Tematem niniejszego opracowania jest rozwiązanie na etapie projektu wykonawczego likwidacji pieców i wewnętrznej instalacji centralnego ogrzewania dla budynku mieszkalnego wielorodzinnego przy ulicy Dietla 61 w Krakowie działka nr 100, obręb 11, Kraków Śródmieście.

MPEC S.A. w Krakowie Al. Jana Pawła II 188	DZIAŁ UZGADNIANIA DOKUMENTACJI TECHNICZNEJ
KARTA OBIEKTU SIECIOWEGO WEWNĘTRZNYCH INSTALACJI ODBIORCZYCH

INSTALACJA CENTRALNEGO OGRZEWANIA DLA BUDYNKU NR 61 PRZY UL. DIETLA W KRAKOWIE RZUT PARTERU - FRAGMENT

LOKAL NR M9

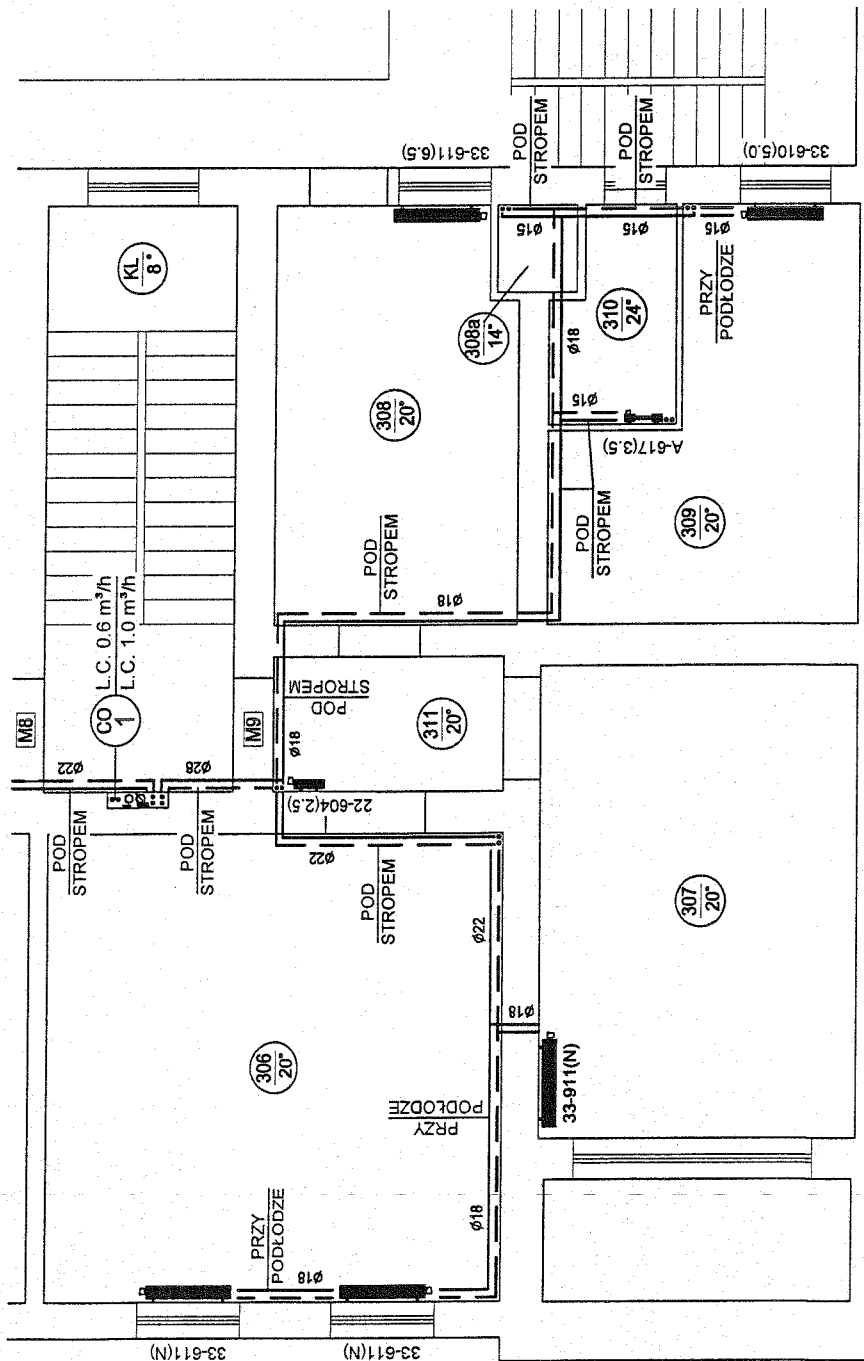
W Taziewie (pom 310) prosię
o zaawontowanie przejęcia
pod strumem

LOKAL NR M11

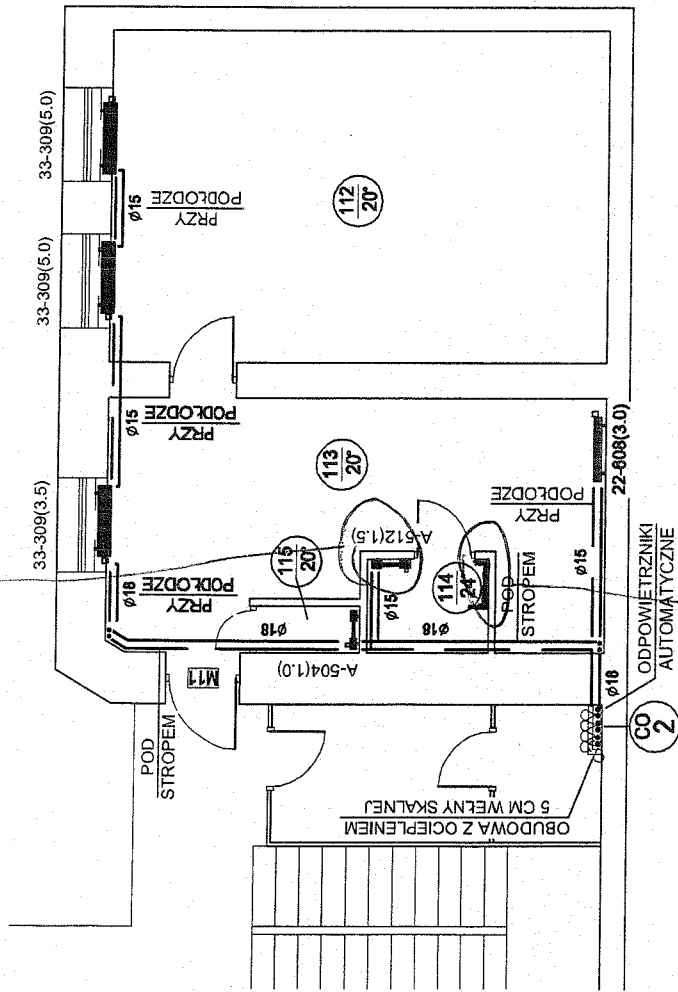
też swanie nie możliwe
na tym miejscu jest przysięść

proszę w tym miejscu o
zakończenie gniazda drabinkowego

w miejscu gdzie jest gniazdo
w otworze jest przysięść
na rysunku opisane zmiany
